Van: "[REDACTED]"
Verzonden: dinsdag 22 april 2025 08:44
Aan: "[REDACTED]@rho.nl"; "[REDACTED]@rho.nl">
Cc: "[REDACTED]@hardenberg.nl"; "[REDACTED]@hardenberg.nl">
Onderwerp: FW: Heemserpoort, vraag eenrichting

Onderwerp: Heemserpoort, vraag eenrichting

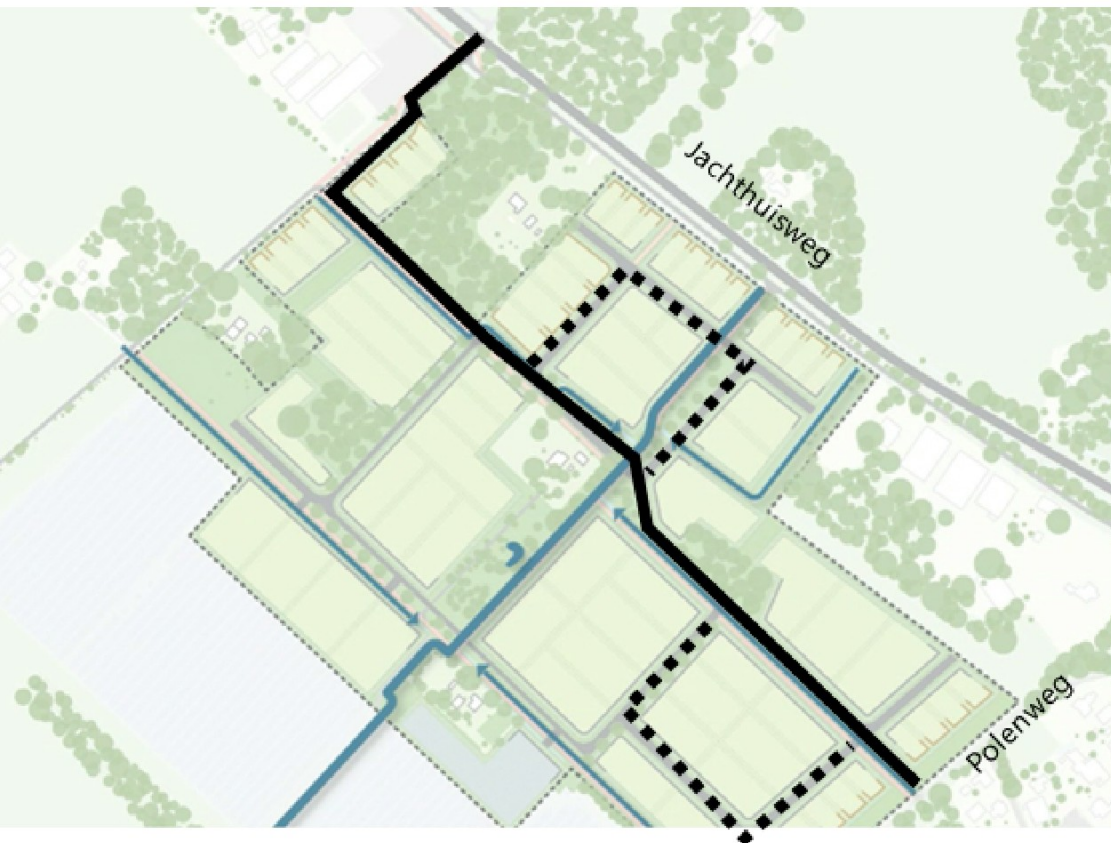
Om meerdere redenen is éénrichtingsverkeer op bedrijventerreinen onwenselijk.

Door de benodigde ruimte voor vrachtverkeer heeft men zelfs op 1 weg (eenrichting) al een minimale breedte van 4,00 meter nodig. Voor 'gewoon' gemotoriseerd verkeer voldoet dit bijna aan de afmetingen voor 2-richtingsverkeer. Dat betekent dan ook dat de kans groot is dat autoverkeer e.d. tegen de regels in gebruik maakt van de éénrichtingsweg alsof het een 2-richtingenweg is.

Daarnaast kan ik op voorhand zeggen dat de politie negatief gaat adviseren, op basis van verkeersveiligheid maar ook op basis van handhaving. Tegen éénrichting op een bedrijventerrein valt gewoonweg niet te handhaven. Kortom, 2-richtingenverkeer is een vereiste op een bedrijventerrein.
